## Tilsynsrapport til offentliggørelse

Virksomheder  
J.nr. MST-1272-00101  
Ref. ANLHH/ANVED  
Dato: 23.05.2017

Havbundssedimentdepot – Horsens Havn

Foto 10: Fyldet under dele af Wittrup Seafood bygningen har sat sig til under betondæk.

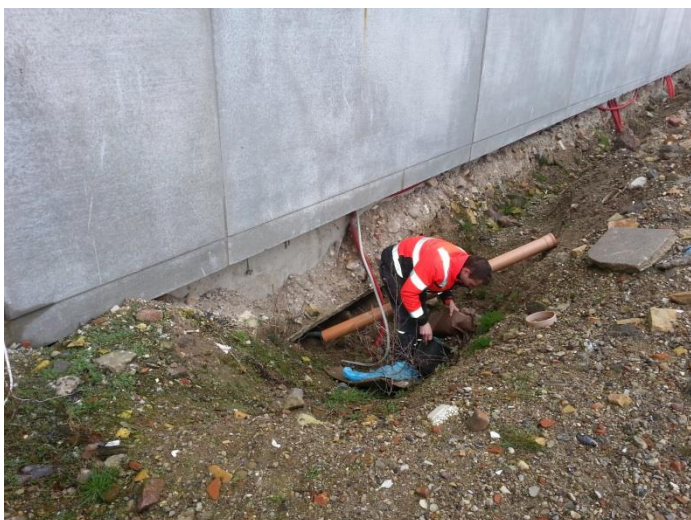
Mht. slutafdækning under Wittrup Seafood bygningen vurderer Miljøstyrelsen, at 1/2 m betondæk vil leve op til formålet med slutafdækning, og kan derfor, med baggrund i, at bygningen allerede er etableret, acceptere at slutafdækningen på det angivne areal udgøres af betondæk, se foto 10. Dette skal beskrives i nedlukningsplanen, se senere afsnit.
